Onderwerp: RE: Nieuw Akoestisch Rapport - Rapport [REDACTED]

In de bijlage een nieuw akoestisch rapport van het GeluidsBuro waarin verschillende scenario's zijn uitgewerkt om te bekijken hoe TV Bennebroek kan voldoen aan de geluidsnormen.

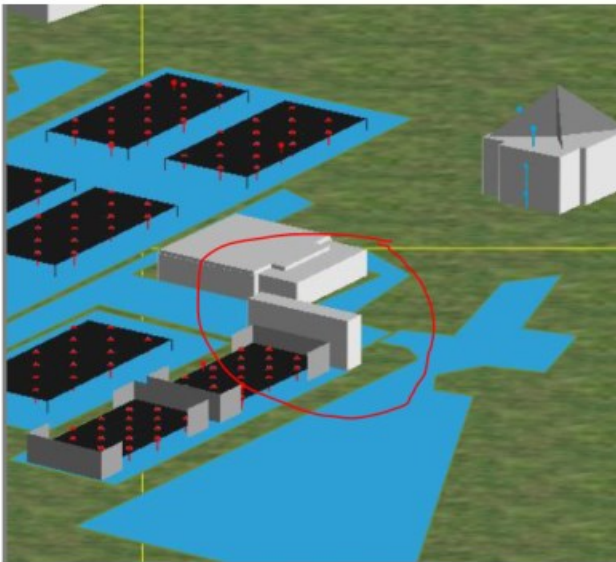
Als je iets wil zeggen over de geluidbelasting bij de woning, is denk is de meting op circa 20 meter het beste te gebruiken. Die is in de richting van de woningen en pakt ook het geluid mee wat eventueel om de containers heen buigt. Zo te zien is bij die meting de afstand tot de woning ongeveer hetzelfde als de afstand tot de bron. Vuistregel is dat bij verdubbeling van de afstand het geluidniveau -6 dB(A) is. Dus bij de woning heb je dan een geluidniveau van $48,3 - 6 = \text{circa } 42 \text{ dB(A)}$. Geen overschrijding van de normen.
